ORD.: N° 189 / 2014

Pronunciamiento Permiso Edificación N° 030 del 21.02.2013 de la DOM de Antofagasta, relativo a edificio Corporación Alda/ predio Rol SII 247-3

**DE: SECRETARIO REGIONAL MINISTERIAL DE VIVIENDA Y URBANISMO
REGIÓN DE ANTOFAGASTA**

A: DIRECTOR DE OBRAS MUNICIPALES DE ANTOFAGASTA

Fuente: Plan Regulador Comunal de Antofagasta.

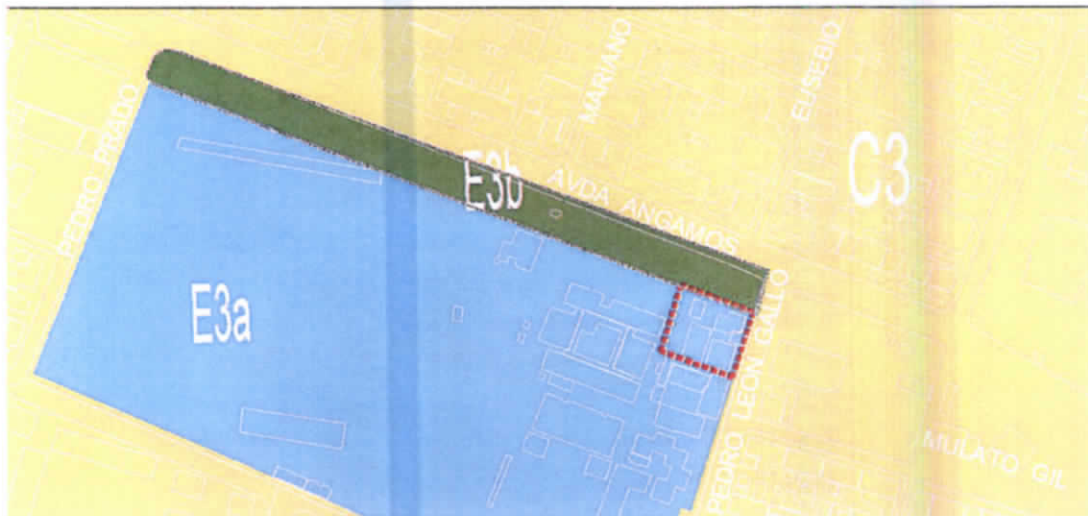
De acuerdo a lo anterior y revisada el emplazamiento del predio Rol SII 247-3, este se ubica efectivamente en la zona E3a, sin embargo el predio no colinda directamente con la vialidad de avenida Angamos, sino que enfrenta la zona **E3b** del instrumento de planificación que corresponde a zonas exclusivas destinadas a áreas verdes.
